九州電力株式会社
代表取締役 池辺和
社長執行役員

玄海原子力発電所使用済燃料貯蔵設備の貯蔵能力変更等に係る
事前了解願いの補正について

玄海原子力発電所使用済燃料貯蔵設備の貯蔵能力変更等の計画の概要

玄海3号機 使用済燃料貯蔵設備貯蔵能力増強概要図

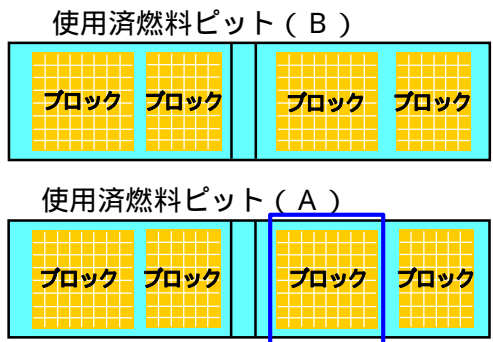
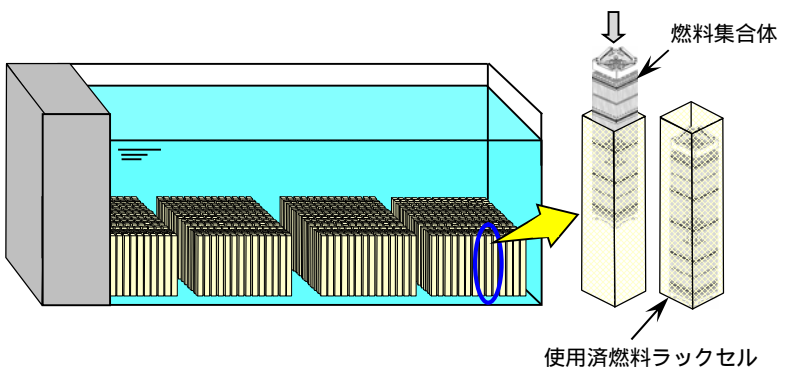
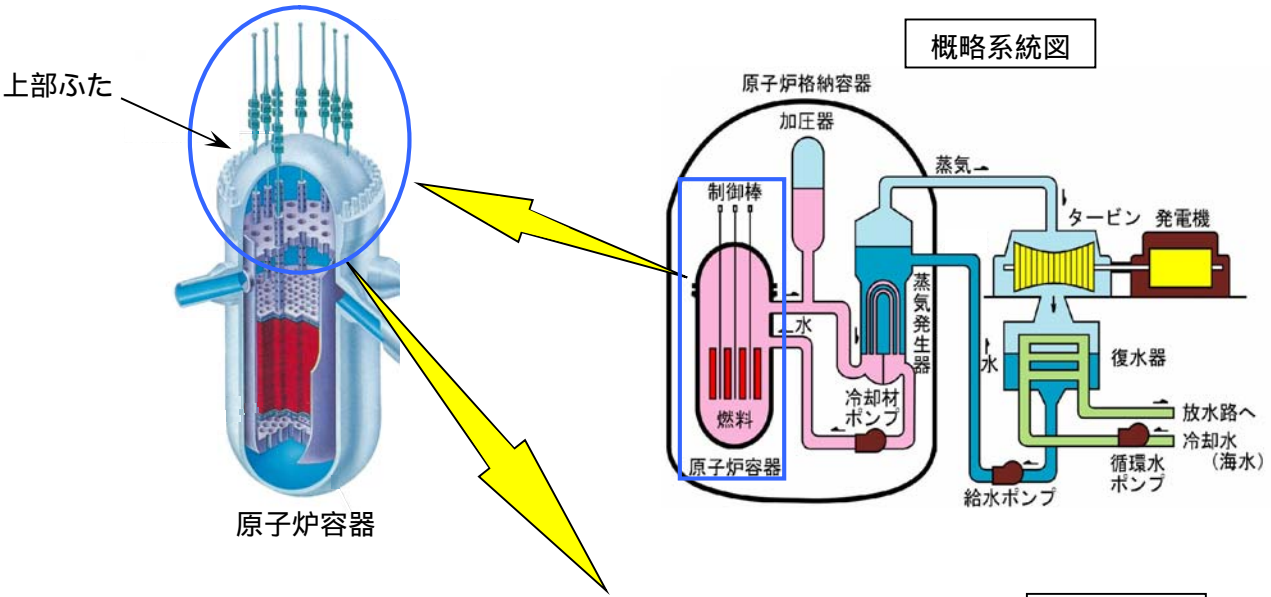
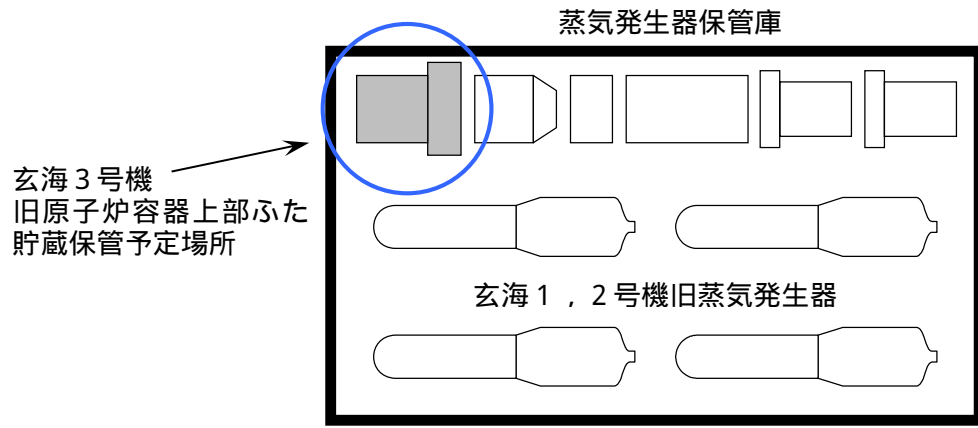
玄海3号機使用済燃料貯蔵能力の増強は、使用済燃料ラックセル材質にボロン添加ステンレス鋼を使用し、ラックセル中心間の距離を縮小することにより行う。使用済燃料ピットでの未臨界性、冷却性、遮へい性の設計については、3号機使用済燃料貯蔵設備の4号機との共用化を考慮し以下の方針で行う。

| | 変更前 | 変更後 |
|----------------|--|--|
| 使用済燃料ラックセルの稠密化 | <p>約 360mm</p> <p>ラックセル</p> <p>約 360mm</p> | <p>約 280mm</p> <p>ラックセル</p> <p>約 280mm</p> |
| 材質 | ステンレス鋼 | ボロン添加ステンレス鋼 |

玄海3号機 原子炉容器上部ふた貯蔵保管場所及び取替え概要図

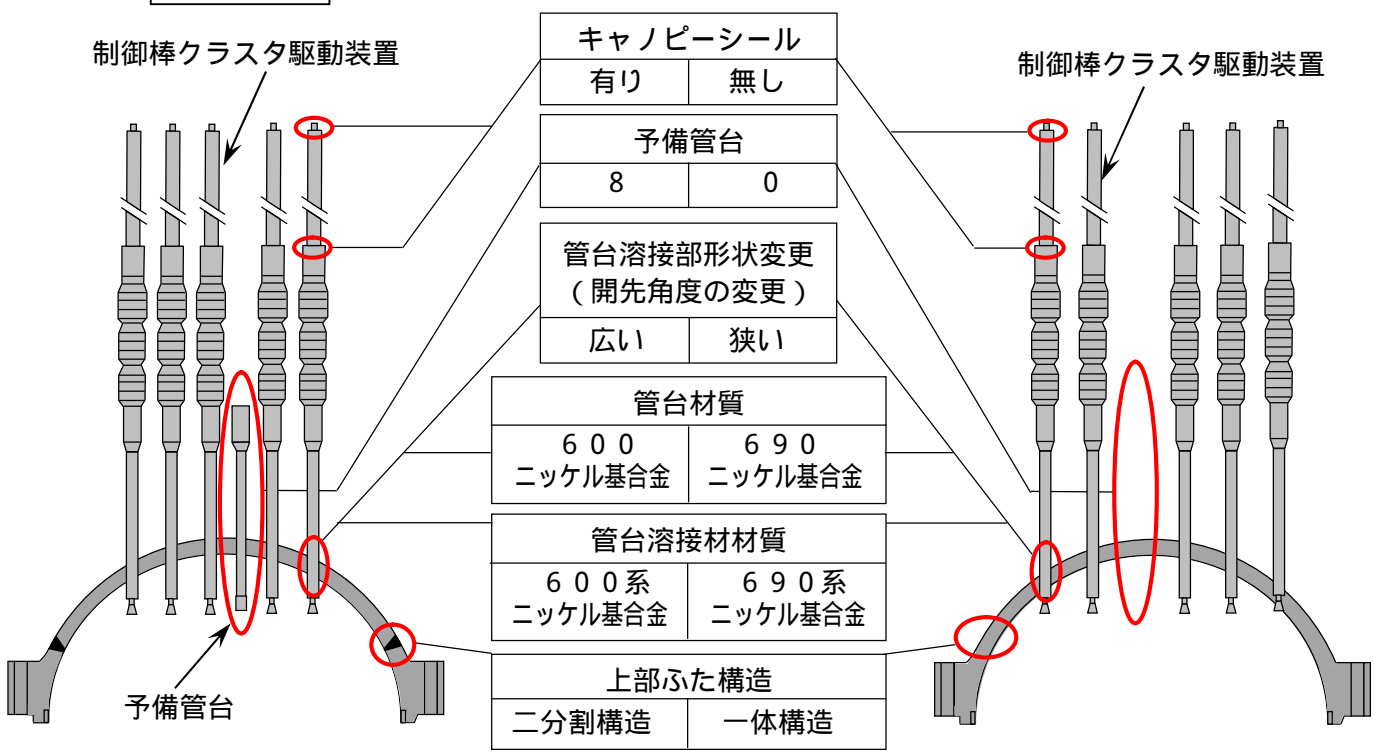
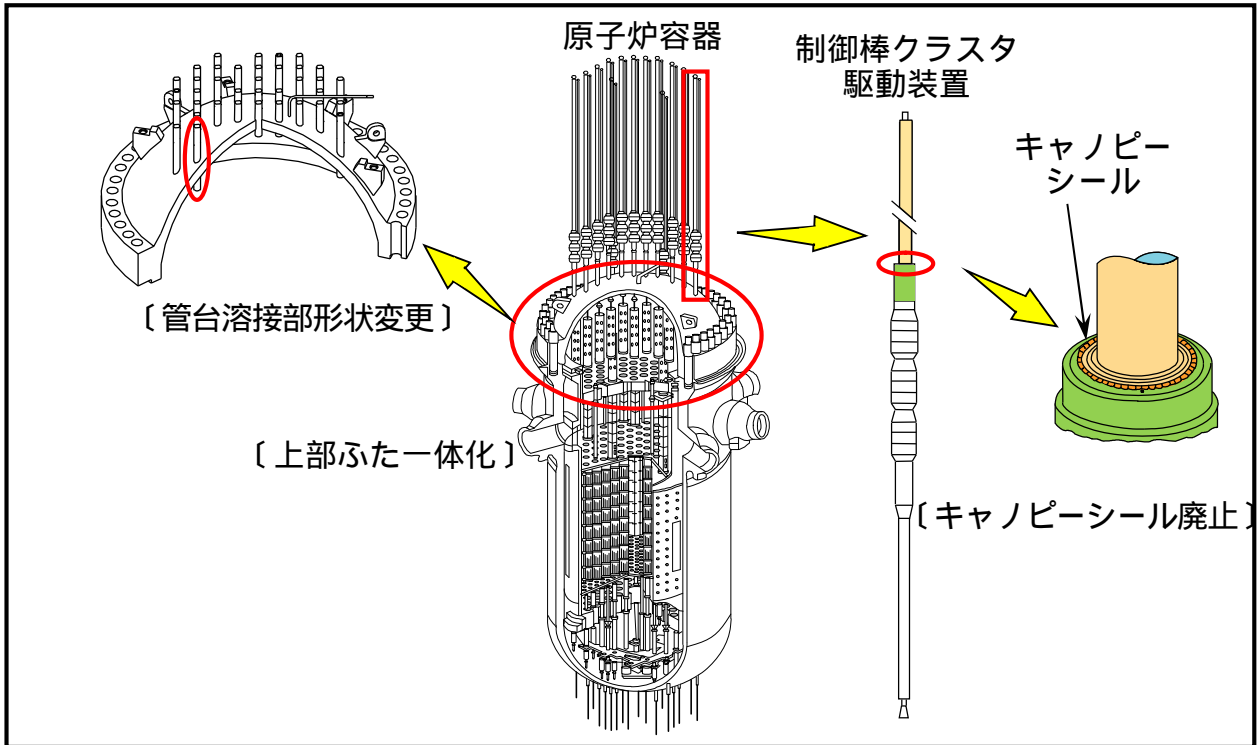
玄海3号機では、更なる信頼性向上のため、予防保全として国内外の知見を踏まえた、最新設計の原子炉容器上部ふたに取り替える計画であり、取り替えた旧原子炉容器上部ふたを発電所敷地内の既設の蒸気発生器保管庫（1号機及び2号機共用）へ貯蔵保管するため、保管対象物の変更、並びに1号機、2号機及び3号機の共用化を行う。

玄海3号機 原子炉容器上部ふた取替え詳細図

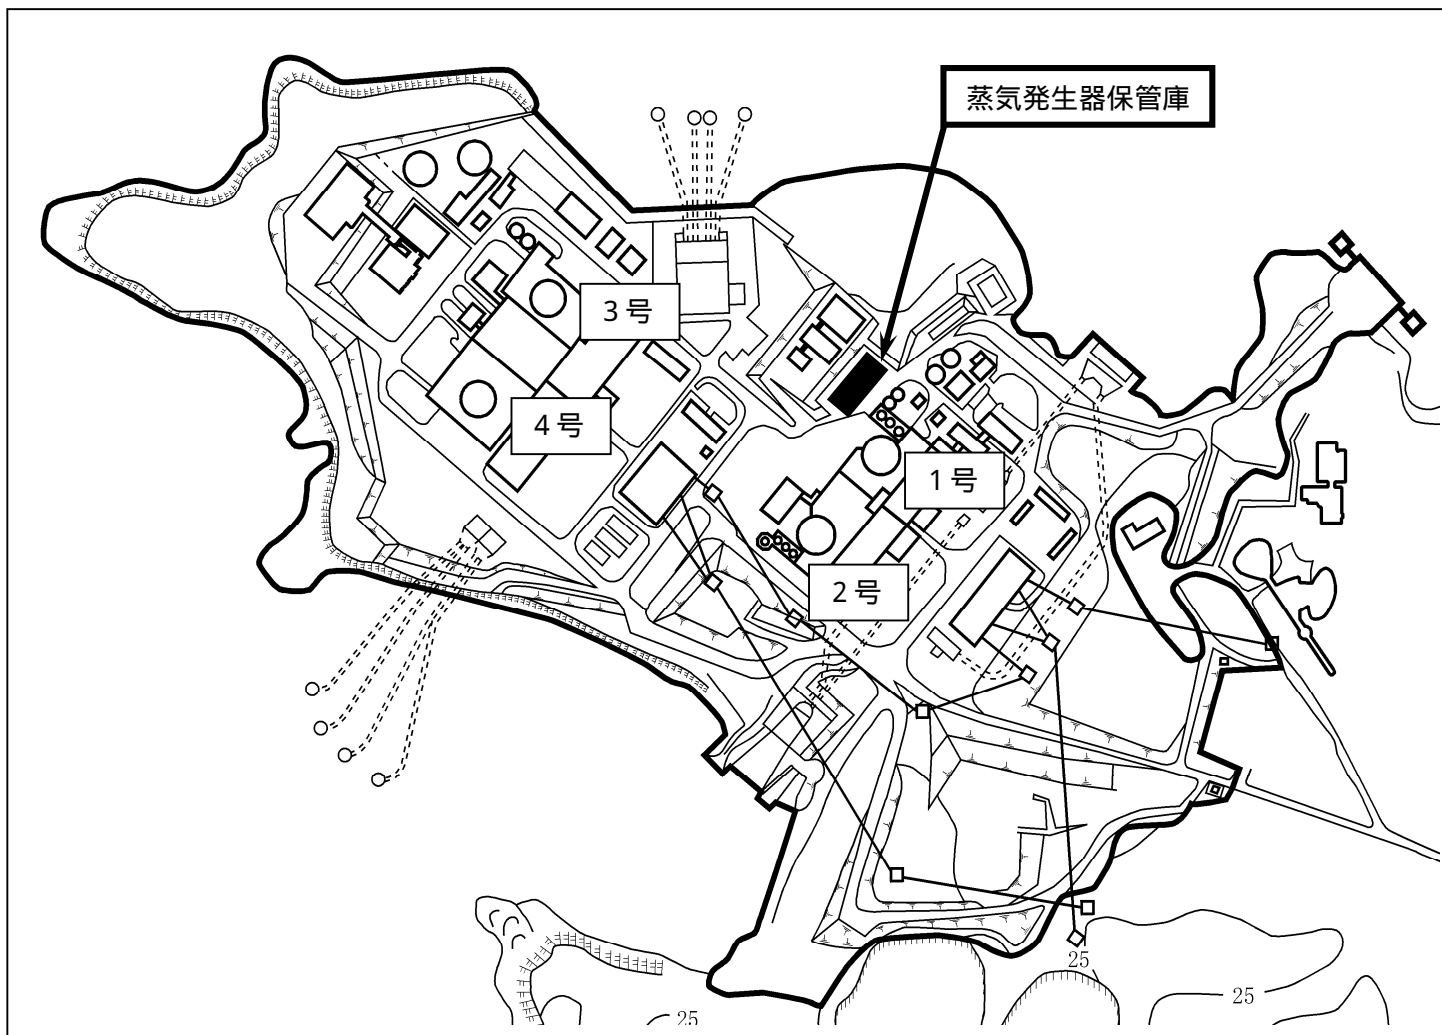
なお、取り替える原子炉容器上部ふたは、主要寸法等は基本的に同一仕様であるが、管台の材質を応力腐食割れの発生を抑制できる690ニッケル基合金に変更するほか、上部ふたと管台溶接部の残留応力を低減するための溶接部形状の変更、制御棒駆動装置のキャノピーシール部の廃止等、最新の設計・製造方法を採用した構造とする。

| | 現 状 | 変 更 後 |
|--------------|-----|-------|
| 〔管台溶接部形状変更〕 | | |
| 〔キャノピーシール廃止〕 | | |
| 〔上部ふた一体化〕 | | |
